### 袖ヶ浦火力発電所新1～3号機建設設計画に係る計画段階環境配慮書 委員から寄せられた質疑・意見に対する事業者の見解

令和7年12月19日委員会資料  
株式会社 J E R A

# 袖ヶ浦火力発電所新1～3号機建設設計画に係る 計画段階環境配慮書 委員から寄せられた質疑・意見に対する事業者の見解

2025 年 12 月  
株式会社 JERA

# 別紙3 煙突高さを80mと100mとで比較した理由

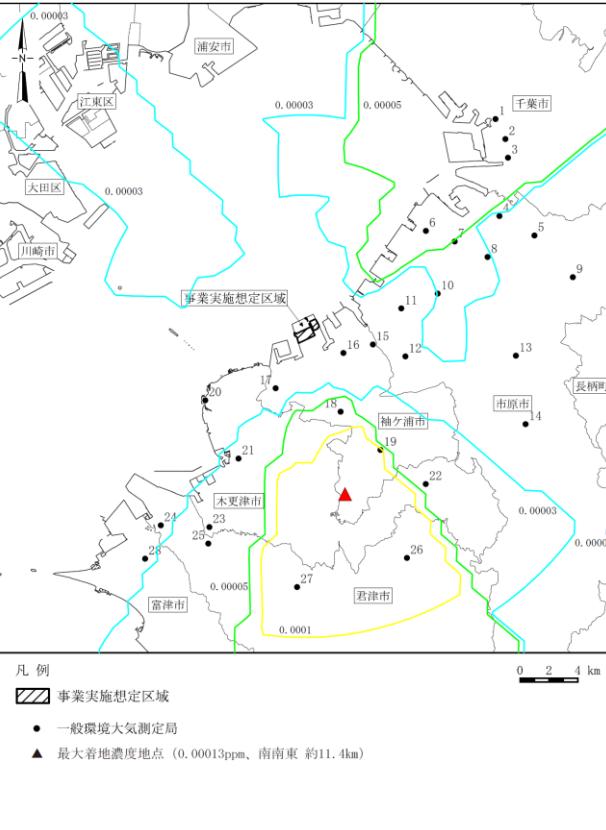
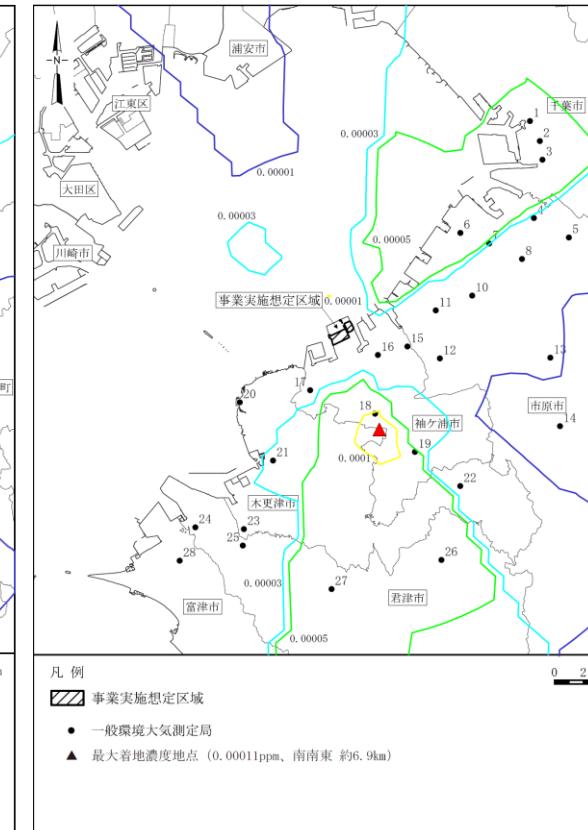
No.	関連ページ	項目	細目	質疑・意見の概要	事業者の見解
12	4-12～33	計画段階 配慮事項	大気質	(11月21日委員会での質疑・意見) 80m煙突と100m煙突の大気予測結果を比較するの はなぜか。120mも比較した方がいいのではないか。	(11月21日委員会での回答) NOx排出量を1/3以下に低減することから、高い煙突を採用せずとも従来と同じような大気影響、大気の着地濃度等となるため、80mと100mで比較を行いました。現状200mと将来80, 100mの最大着地濃度は、200mでは0.00013ppm、80mでは0.00012ppm、100mでは0.00011ppmと煙突高さが低いことで着地濃度が大幅に上がるなどはありませんので、80mと100mで検討しました。 (11月21日委員会後の追加回答) 煙突高さを80mと100mとで比較した理由について、別紙3のとおり補足します。
13	4-12～33	計画段階 配慮事項	大気質	(11月21日委員会での質疑・意見) (補足説明資料として現状(200m)のNOxの予測結果を示したが、) 初めから現状(200m)と将来(80m、100m)のNOxの予測結果を示し、低NOxのため現状以下であることを説明いただければ納得できる。現状(200m)のNOxの予測結果も、配慮書に記載した方が良かったのではないか。	(11月21日委員会での回答) 配慮書手続きでは、基本的には重大な環境影響が生じるおそれがある事項を計画段階配慮事項として選定し、予測・評価を行います。 これに加えて、将来の煙突高さによる影響の違いを確認するため、大気質を計画段階配慮事項として選定しました。最新鋭の低NOx燃焼器並びに排煙脱硝装置を導入することにより、煙突高さを下げたとしても重大な環境影響は想定されないことから、今回補足にてご説明した現状の年平均値の予測結果については、配慮書には記載しませんでした。 準備書段階では最新の気象条件を用いた現状・将来の予測結果をお示しします。
14	4-12～33	計画段階 配慮事項	大気質	(11月21日委員会での質疑・意見) 200、100、80m大気質予測について、地上気象をべき乗則で外挿するなど、高度で風速が異なる等の気象条件の違いも考慮しているか。	(11月21日委員会での回答) 一般局の気象条件等を用いて予測しており、上空の風を算出して高度別に異なる気象条件で予測しています。

将来のNOx排出量を従来の1/3以下に低減する計画であること、本事業と同様にリプレースにて現状200m煙突から将来80m煙突に変更した当社グループ会社LNG火力の評価書大気質予測において、80m煙突の予測結果が200m煙突と同等であること、またリプレース後的一般局でのNOx濃度も環境基準に適合していることから、80mを第1案としました。

隣接の千葉袖ヶ浦パワーにて100m煙突の建設が計画されていることから、特殊気象条件下の最大着地濃度及び一般局への寄与濃度への影響を考慮し、100mを第2案として追加しました。

また、第1案及び第2案の年平均値予測結果が、従来の200m煙突と同様となることを確認しました。
